Renfort pour DR art. 1382812

Renfort pour DR art. 1383312

Page	281	Date	27.05.2020	nom	Ott 5162	N° de téléphone	
Ech:	1:1	Nouvelles formes géométriques des renforts pour DR art.1383312 et 1382812 S 721

Dessin n°:	A4
ATFF-05794-00

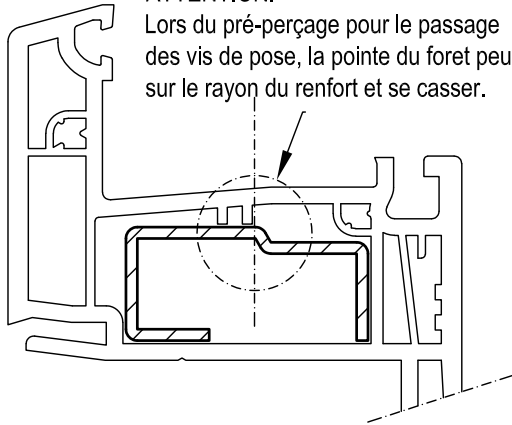
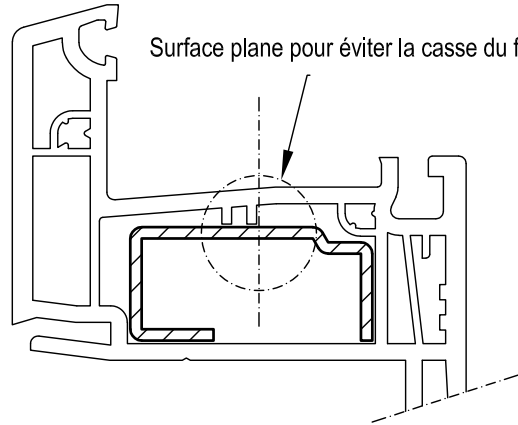
Géométrie du renfort avant modification

ATTENTION:

Lors du pré-perçage pour le passage des vis de pose, la pointe du foret peut glisser sur le rayon du renfort et se casser.

Géométrie du renfort après modification

Surface plane pour éviter la casse du foret

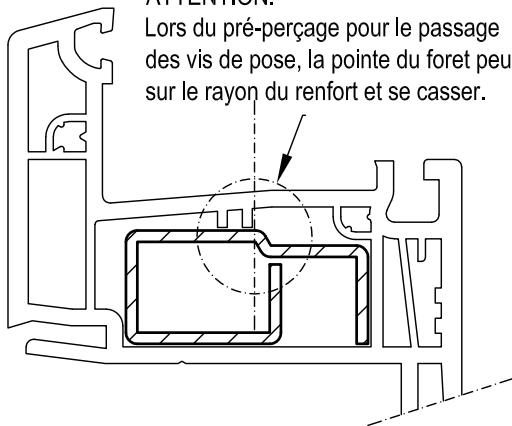
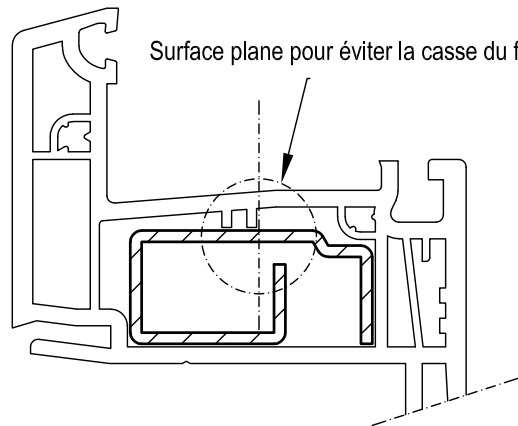
Géométrie du renfort avant modification

ATTENTION:

Lors du pré-perçage pour le passage des vis de pose, la pointe du foret peut glisser sur le rayon du renfort et se casser.

Géométrie du renfort après modification

Surface plane pour éviter la casse du foret
